臺中市政府 函

主旨：檢送113年12月2日召開「113年度臺中市公共建築物行動不便者使用設施改善諮詢審查小組」第6次會議紀錄一份，請查照。

113 年度臺中市公共建築物行動不便者使用設施改善 諮詢審查小組第 6 次會議紀錄

圖號 DRAWING NO.	圖序 DRAWING NO.
10 10	1 C
圖名 DRAWING NAME	工程名稱 ENGINEERING NAME
停車空間改善示意圖	無障礙替代改善工程 台中市私立亮亮幼兒園

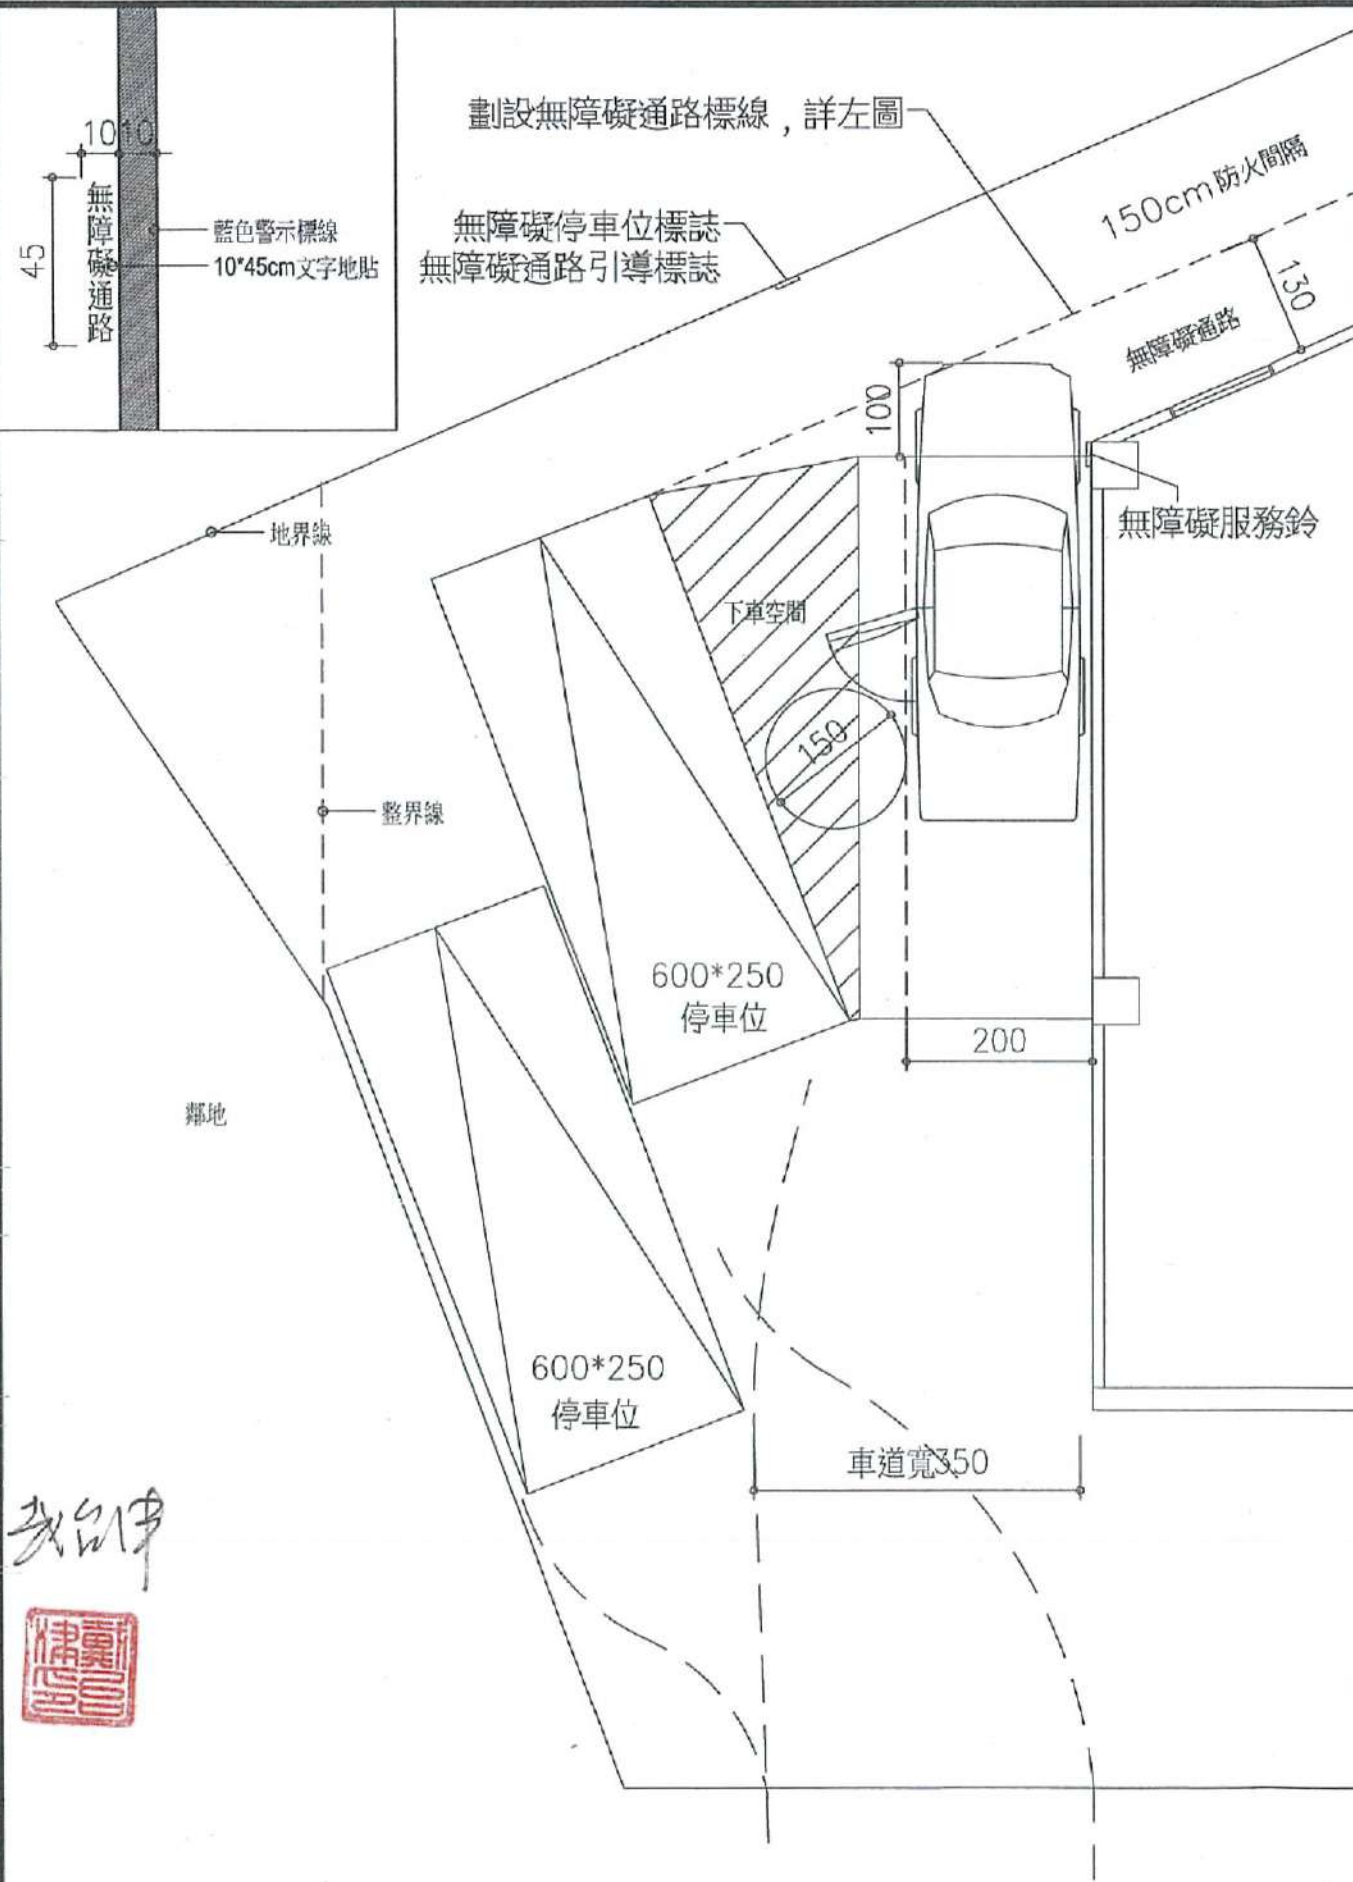
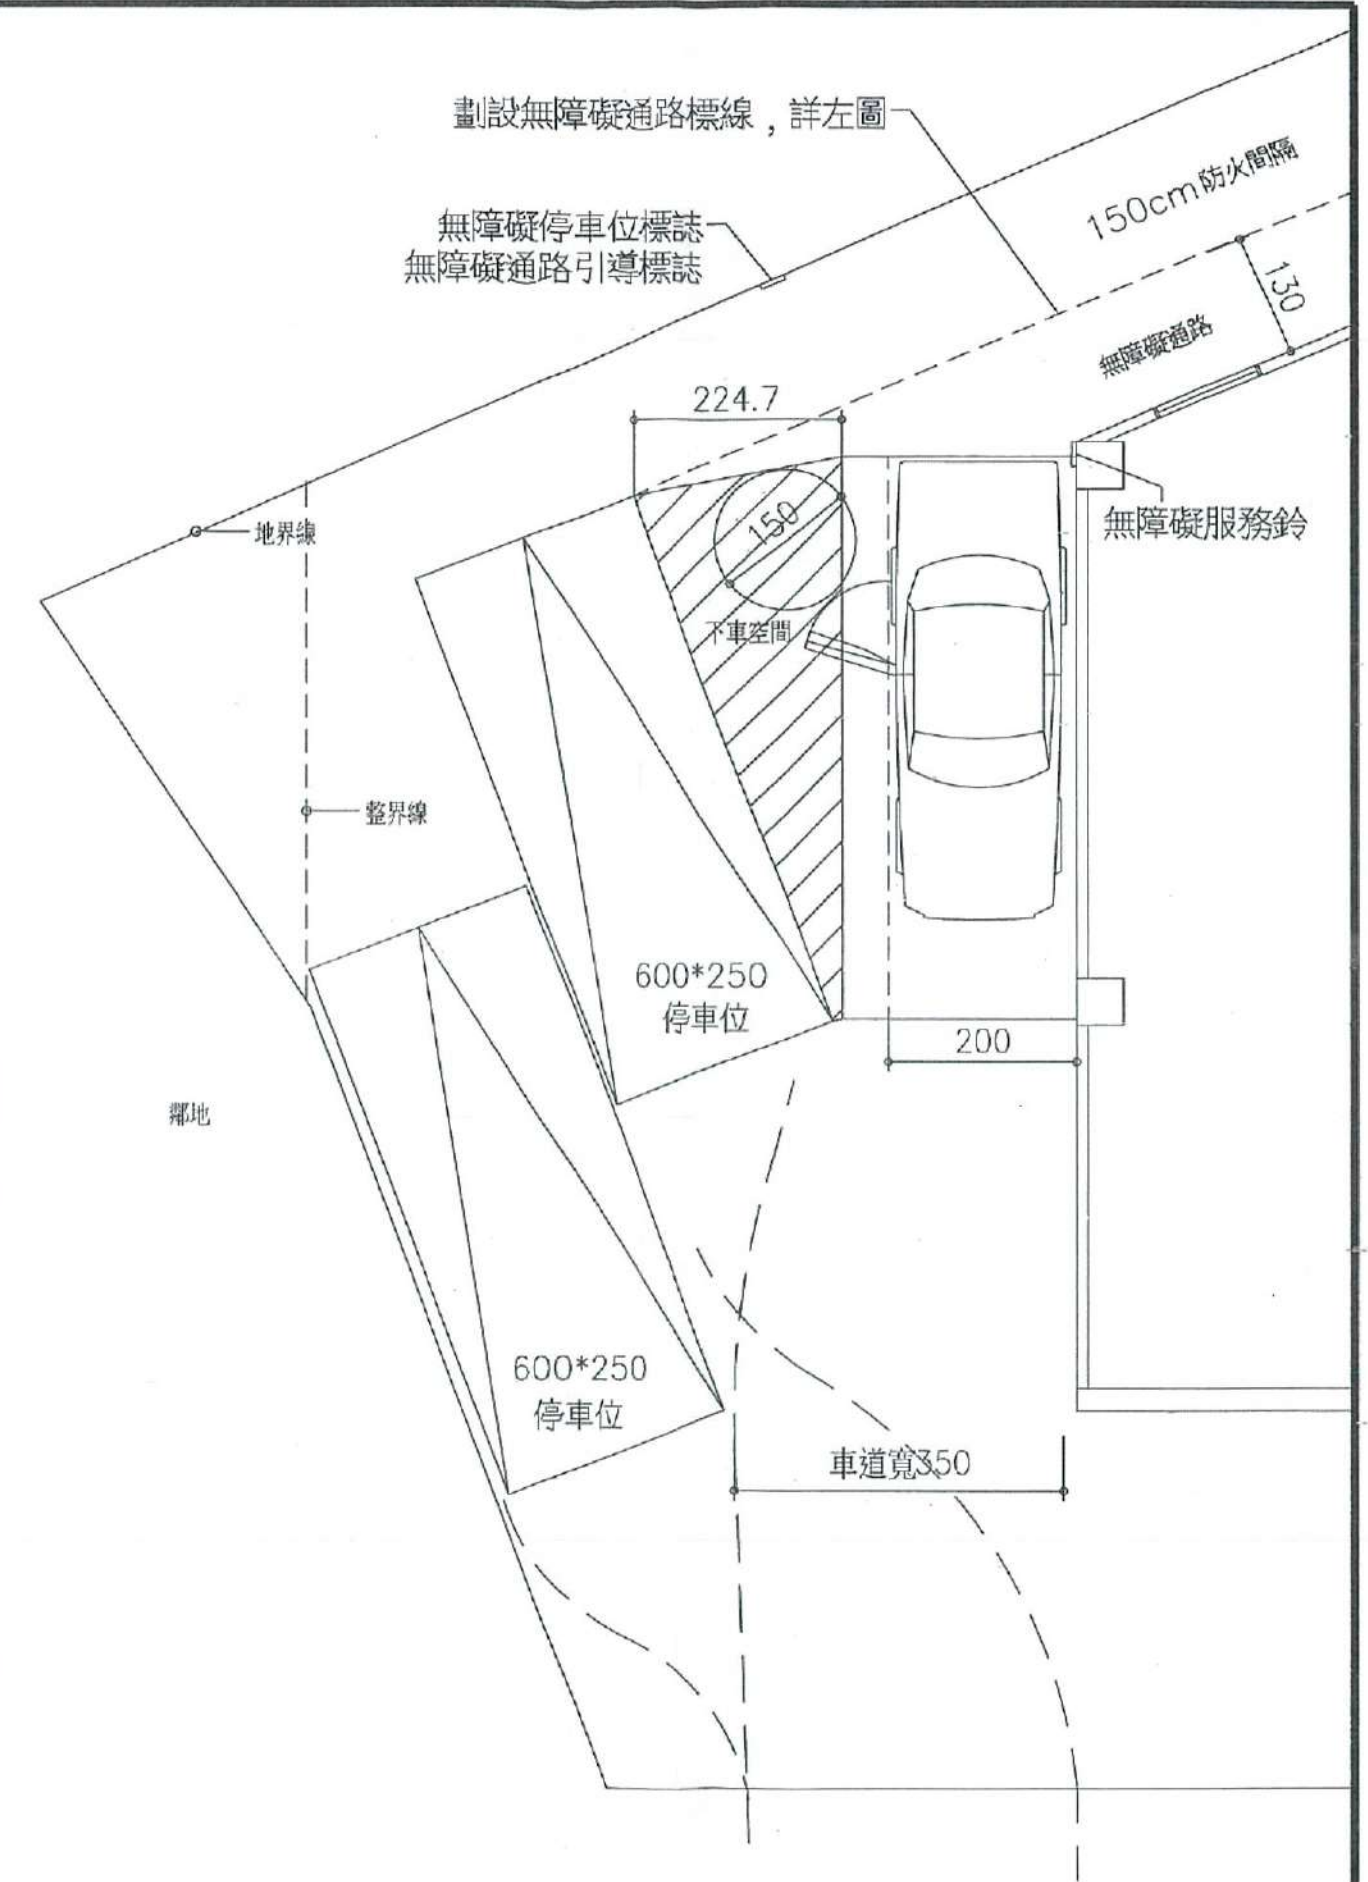
A. 無障礙停車格無法設置下車區

本案停車格 4 部皆為法定停車位，且空間有限無法移動或增設，故以現有停車位做為無障礙停車位方案，現有停車格為 600*250 公分大小，經檢討後，下車區仍有至少 150 公分之迴轉空間，不妨礙下車使用，且仍可連通至無障礙動線及出入口，保障行動不便者使用上之權益。

1. 原則通過，同意無障礙停車空間之下車區得以「利用部分現有停車位空間取代下車區」，並加設服務鈴供專人服務方式替代(詳附件1)，另標線出寬130公分之室外通路(標線形式不拘)，並確保其室外通路順平、周遭雜物淨空。
2. 其餘無障礙設施應改善之項目，仍請依建築物障礙設計規範檢討設置。

一層無障礙設置檢討平面圖

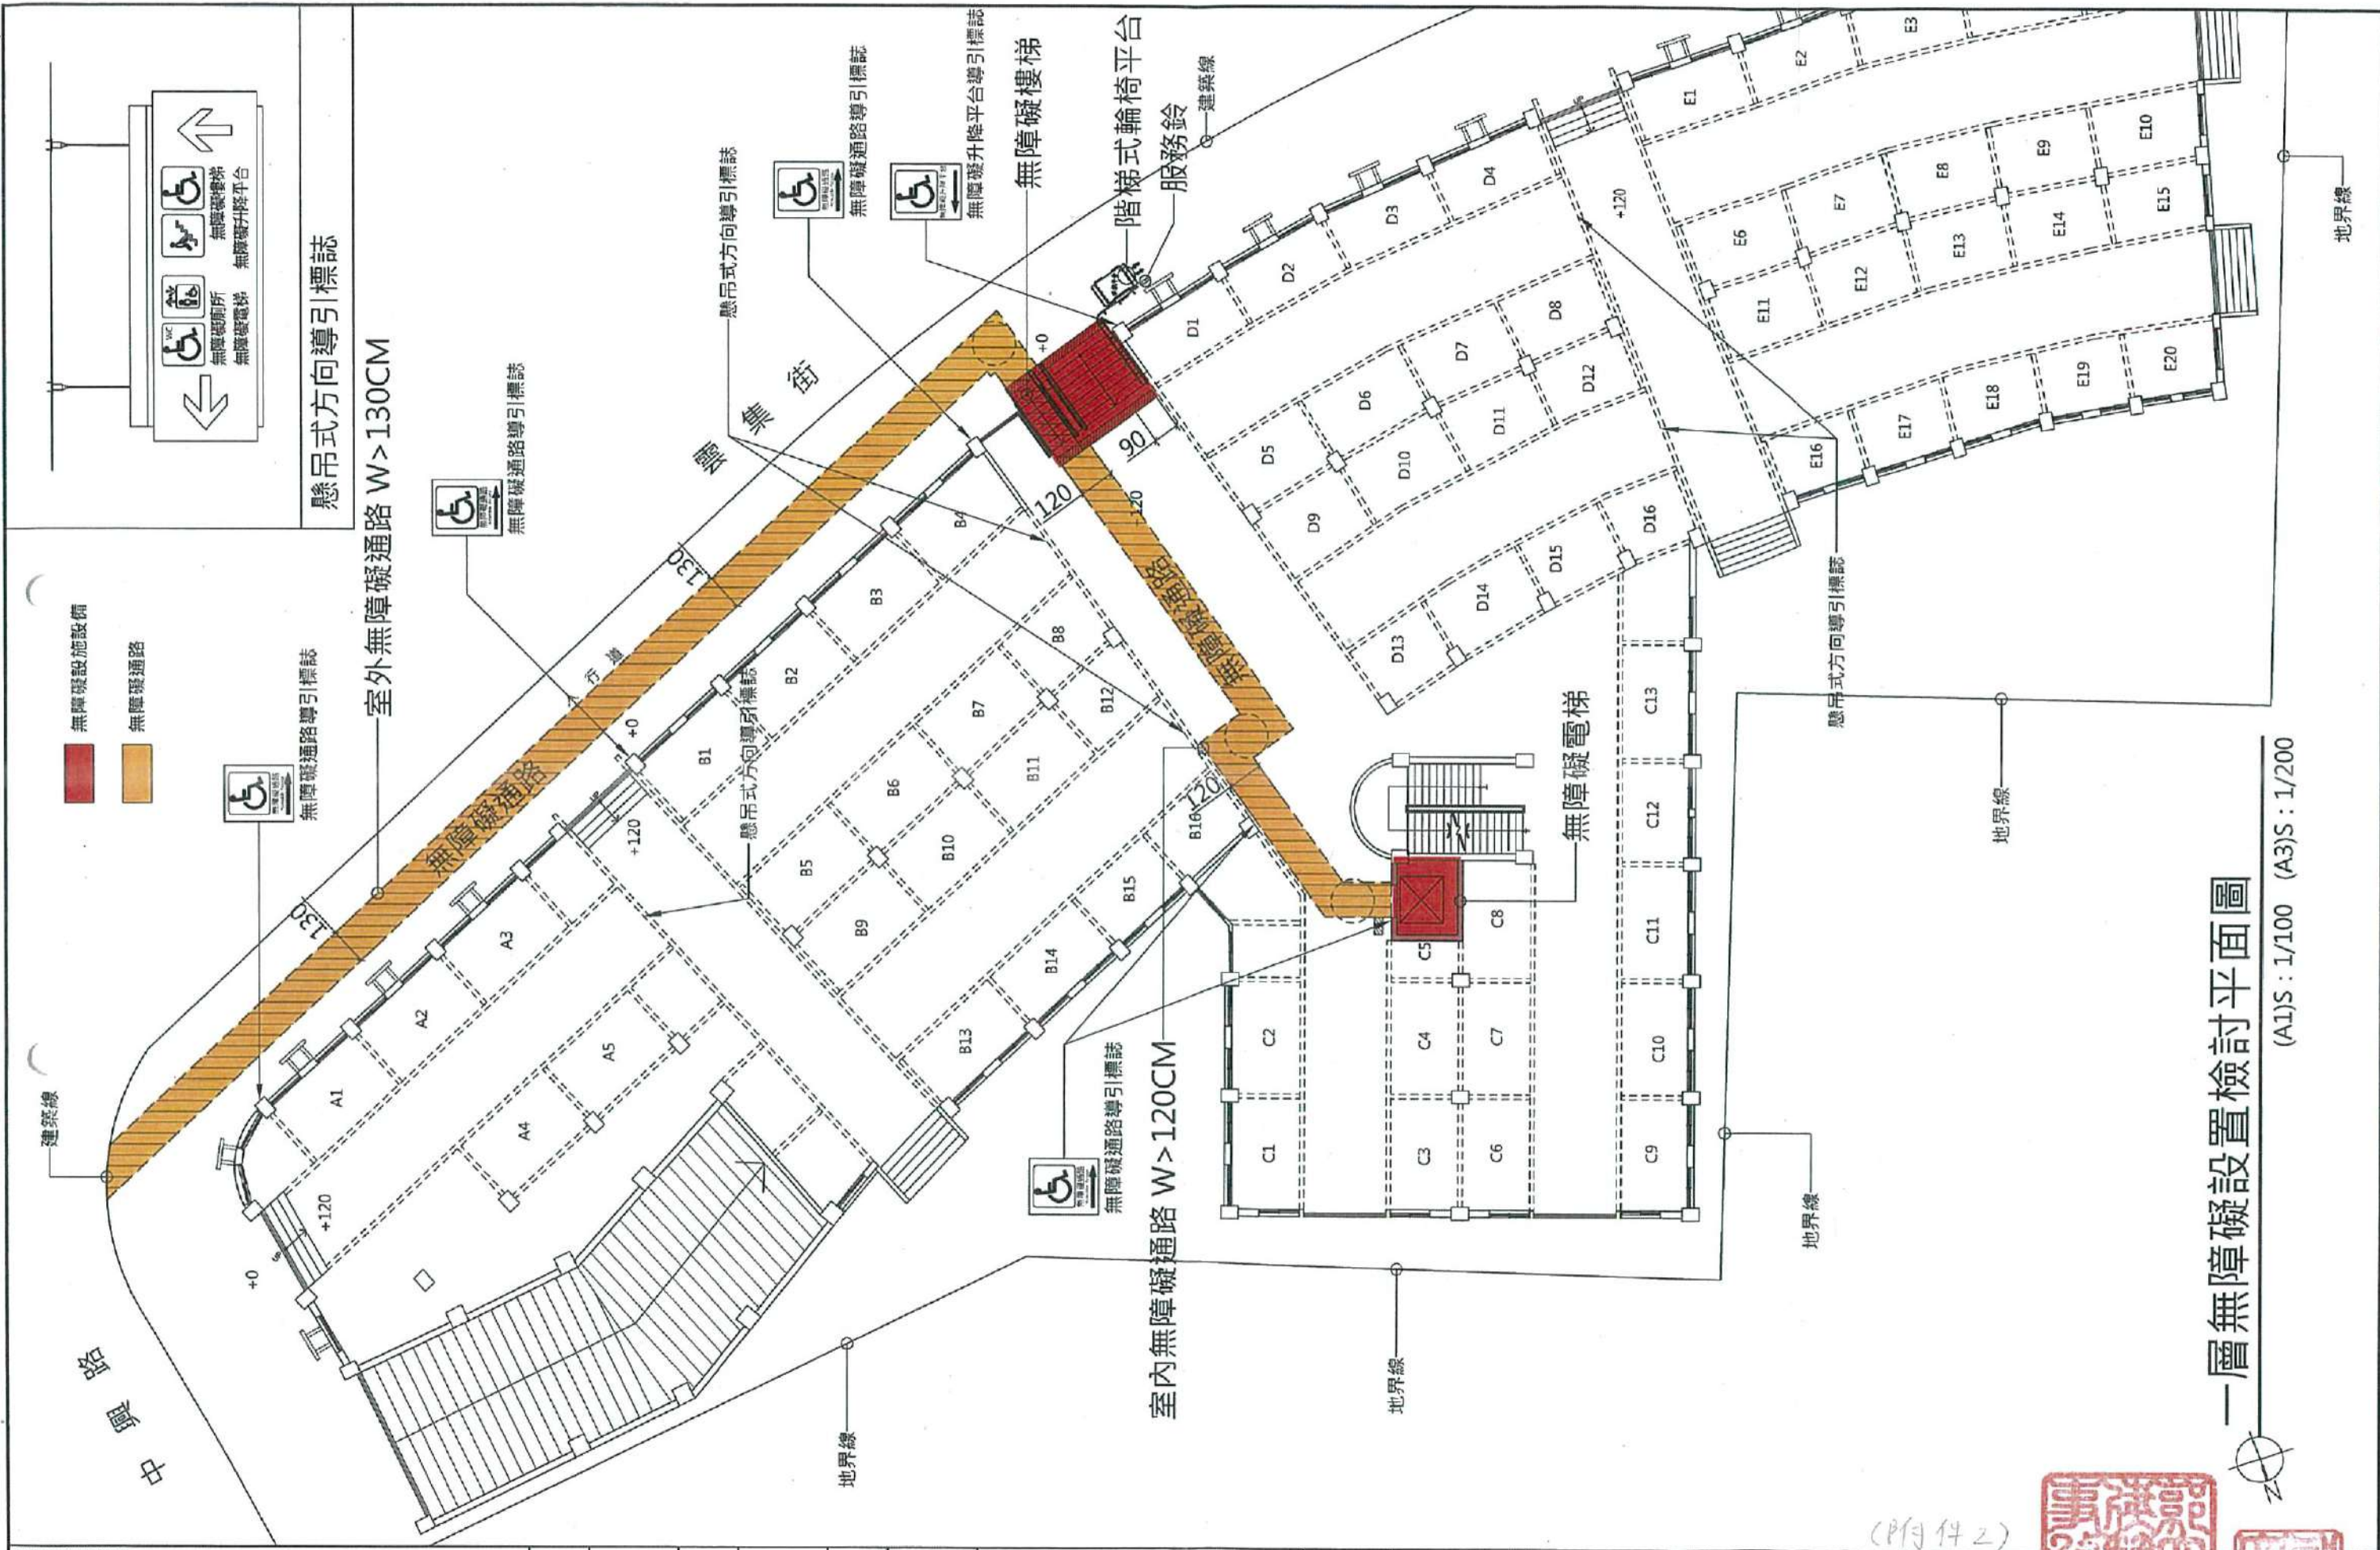
本案經檢討後擬於現況有高低差之主要出入口樓梯處，提出以下改善方案：

方案 A-申請設置活動式斜坡版(坡度 1/2)並設有服務鈴，於市場營業時間由管理員提供協助，當無障礙人士需進出時，放置活動式斜坡版，維護行動不便者使用上之權益。

方案 B-申請設置階梯式輪椅平台並設有服務鈴，於市場營業時間由管理員提供協助使用。

現況說明	擬辦理變更使用併案室內裝修需檢討無障礙相關規定，建物臨中興路及雲集街側退縮 4M，緊臨即為建物牆面，現場避難層出入口與無遮簷人行道高差 120cm，考量行動不便使用者能夠到達該樓層，於一樓主要出入口樓梯附設階梯式輪椅平台並設有服務鈴。
改善方法	<ol style="list-style-type: none">1. 因應上述現況條件，考量不涉及原建築物之結構完整性，擬以樓梯附設階梯式輪椅平台並設有服務鈴於市場營業時間由管理員提供協助使用。2. 針對該設備擬定使用上 SOP 計畫：<ol style="list-style-type: none">(1) 使用前：<ol style="list-style-type: none">A. 設置愛心服務鈴，可通知本市場管理人員來協助使用該設施。B. 位於一樓樓梯端部派專人管制，可以提醒其他顧客目前升降平台正要運行，應先行禮讓行動不便人員通行。(2) 使用中：<ol style="list-style-type: none">A. 位於一樓樓梯端部派專人進行管制。(3) 故障排除：<ol style="list-style-type: none">A. 設施如有故障情形發生時先終止設備電源，再由專人協助下離開設備進行故障排除。(4) 例行維護保養：<ol style="list-style-type: none">A. 每月由設備廠商進行設備檢測及維護保養，並做成例行檢測記錄。

1. 原則通過，同意避難層出入口高低差得以樓梯加設「附掛式輪椅昇降平

台」、服務鈴、專人服務替代(詳附件 2)。
